改善箇所説明図

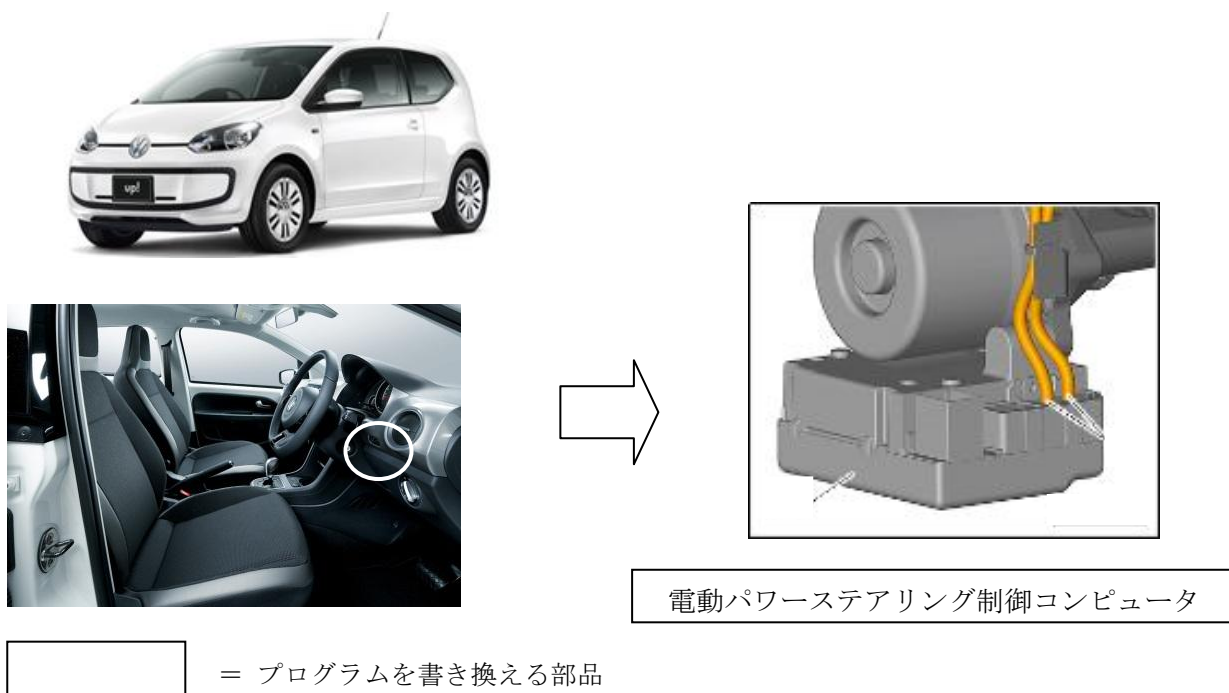
不具合発生箇所

電動パワーステアリング制御コンピュータのプログラムが不適切なため、エンジン始動時の一時的なバッテリー電圧低下が発生した場合において、エンジンECUへの電源供給を優先して電動パワーステアリングへの電源供給を停止することがある。そのため、バッテリー電圧が回復しても電動パワーステアリングへの電源供給が開始せず、アシスト機能が作動しないおそれがある。

改善内容

全車両、電動パワーステアリング制御コンピュータのプログラムを書き換える。
